KJ COMTECH
KJ COMTECH CO.,LTD.
RF & MICROWAVE TECHNOLOGY
Tel : 82-32-347-8015
Fax : 82-32-347-8017

도명 F-PS-141 VER.1

도번 CN01147-7/1

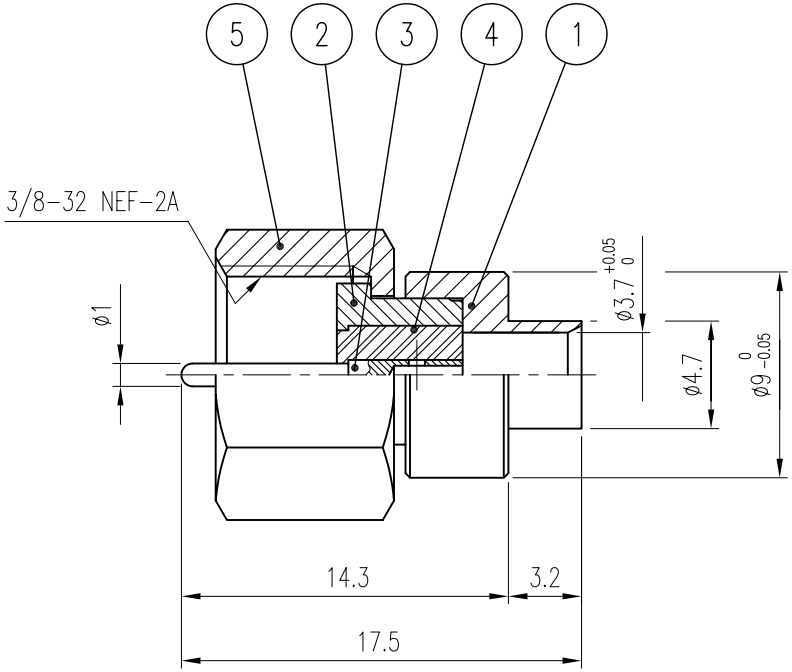
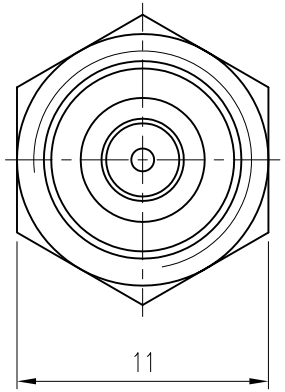
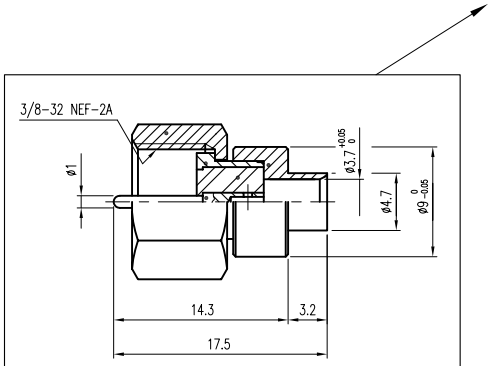
가공 / ST										
ST(기존)										
ST(개선)

부호	내 용	수정자	승인자	년 월 일
1	기타 (설변No.연구2007-144) (임피던스 75->50ohm 으로 변경 및 pin 내경 변경)	김인철	윤상진	2007. 8. 29.
